**AVIS RELATIF À LA PROTECTION
CONTRE LES EVENTUELS EFFETS NOCIFS ET NUISANCES
PROVOQUÉS PAR LES RAYONNEMENTS NON IONISANTS
GÉNÉRÉS PAR DES ANTENNES ÉMETTRICES STATIONNAIRES**

Commune : BRAIVES - Exploitant : PROXIMUS

Référence exploitant : 85VIL_00

Rapport n° 621 / 2024

Figure 1 : Vue en plan des lieux de séjour et des points de contrôle

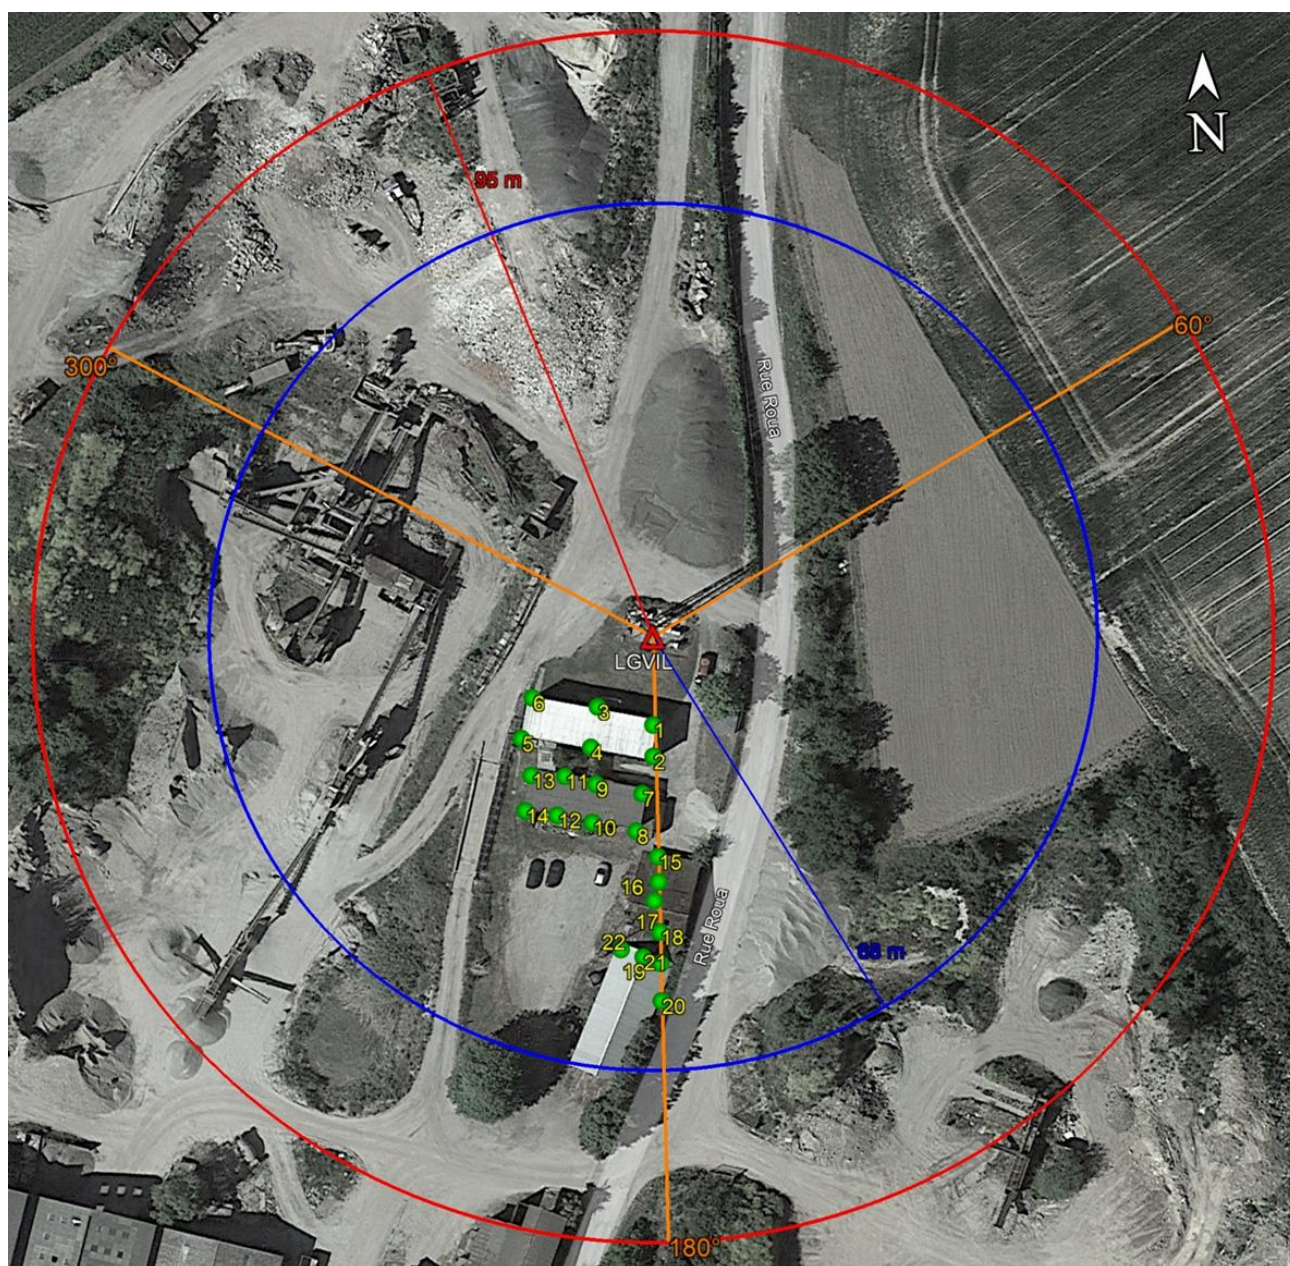
Les fréquences d'émission, la puissance rayonnée par chacune des antennes et leur gain permettent de déterminer le rayon de la zone à analyser. Tout dépassement de la limite par installation est exclu en dehors de cette zone. Le tableau 2 reprend les 35 LS² pour lesquels l'indice d'exposition est le plus élevé. Les différentes colonnes indiquent :

- le numéro du point de contrôle repris sur un des plans de la figure 1;
- le numéro du LS dans lequel se trouve le point de contrôle de la 1^{ère} colonne ;
- l'atténuation d'obstacle prise en compte pour le calcul de l'indice d'exposition dans le LS ;
- le résultat du calcul de l'indice d'exposition.

En ce qui concerne les antennes de l'installation mentionnées dans le tableau 1, la distance maximale à laquelle la limite pourrait être atteinte, à l'extérieur, est égale à 94,7 m. S'il n'y a pas de LS à une distance inférieure, les antennes respectent forcément la limite d'immission.

Dans le cas des LS situés à l'intérieur des bâtiments, une atténuation d'obstacle est prise en compte et il en résulte que la distance maximale à laquelle la limite pourrait être atteinte se réduit à 67,0 m.
